Dotyczy inwestycji pod nazwą: „Budowa budynku warsztatowego przy Zespole Szkół Architektury Krajobrazu i Handlowo – Usługowych w Gdańsku na potrzeby kształcenia w zawodzie technik obsługi turystycznej w branży Turystyka, sport i rekreacja oraz technik architektury krajobrazu w branży środowisko”.

W związku z zapytaniami, jakie wpłynęły w sprawie zamówienia publicznego sygn. akt nr I/PNE/154/2019/MD Dyrekcja Rozbudowy Miasta Gdańska w trybie art. 38 ustawy z dnia 29.01.2004r. Prawo zamówień publicznych (Dz. U. z 2019 r. poz. 1843) w uzgodnieniu z Jednostką Projektową przekazuje poniższe wyjaśnienia Specyfikacji Istotnych Warunków Zamówienia Publicznego z prośbą o ich uwzględnienie przy sporządzaniu oferty przetargowej.

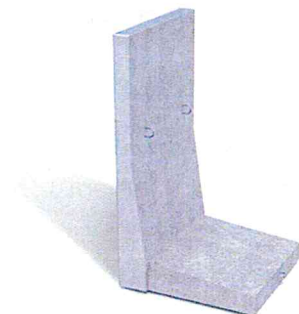
Zgodnie z projektem zagospodarowania terenu zakres przedmiotu zamówienia obejmuje wykonanie muru oporowego – prosimy o udostępnienie projektu elementu.

Zamawiający informuje, że należy wykonać mur oporowy z żelbetowych elementów prefabrykowanych typu „L”.

Konstrukcja muru:

Długość całkowita: L = 1600 cm

Grubość muru: $D = 12,0 \text{ cm}$

Wysokość elementu: $H = 130 \text{ cm}$

Szerokość elementu: $B = 100 \text{ cm}$

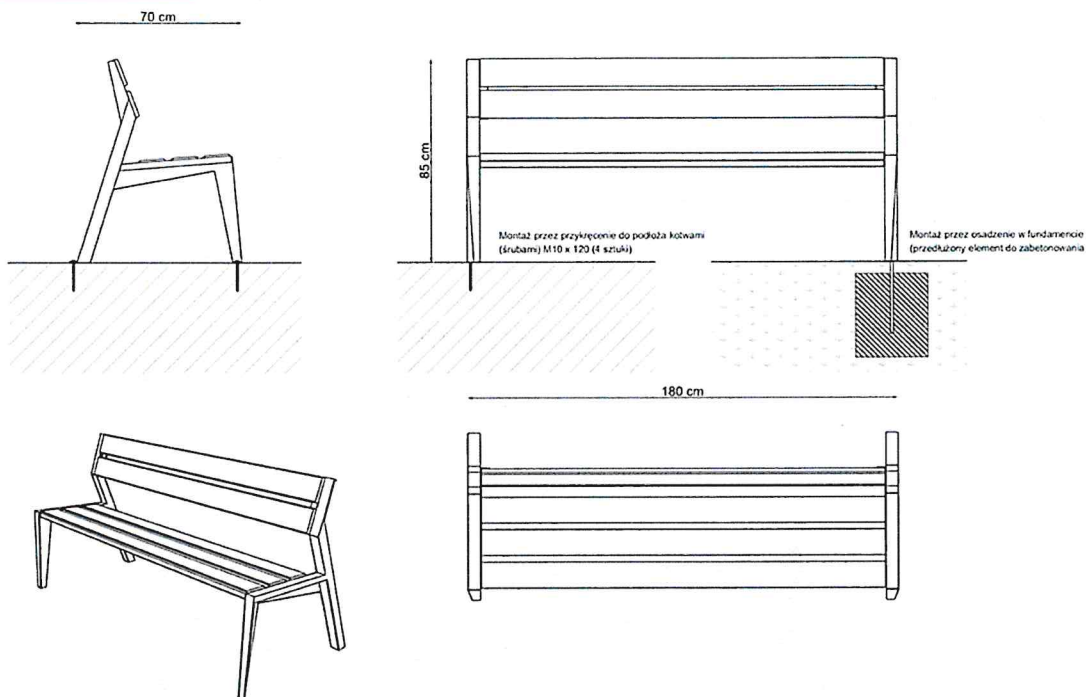
Zgodnie z opisem przedmiotu zamówienia projektuje się małą architekturę – prosimy o doprecyzowanie, jakie elementy małej architektury należy ująć w ofercie wraz ze wskazaniem typu i standardu wykończenia.

Zamawiający informuje, że przewiduje się ustawienie 2 ławek parkowych – wykończenie: stal ocynk + farba proszkowa RAL RAL 7024, grafitowy, drewno egzotyczne Iroko – kolor orzech. Wymiary: Długość = 180 cm, Szerokość: 70 cm, Wysokość: 85 cm.
